コメントに対する対応方針（溢水）

コメント管理 No. 22

図 1 側溝方式の場合の床勾配への滞留量

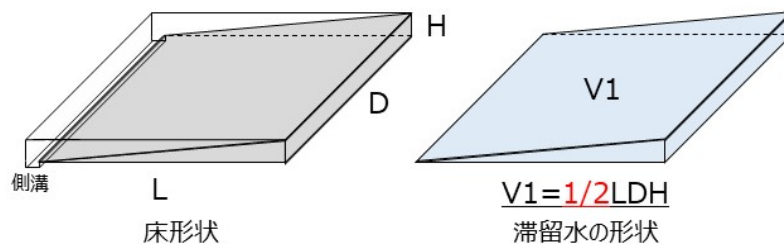
床勾配による保守性の考え方について、現実的としている設定が平均的な話となっており、保守性を示すものとなっていないため、根拠を踏まえて説明すること。

このうち、側溝方式の場合、図 1 に示すように、床勾配は側溝に向かった一方方向に設定される。したがって、床勾配部分に滞留する溢水量は、当該区画の床勾配高さの 1/2 相当の体積となる。

再処理施設における溢水水位の算出に当たっては、溢水量と当該区画の床面積から算出される水位に、床勾配分の考慮として最大床勾配の 1/2 分を嵩上げて設定することとしているが、これは上記の側溝方式を想定して設定したものである。
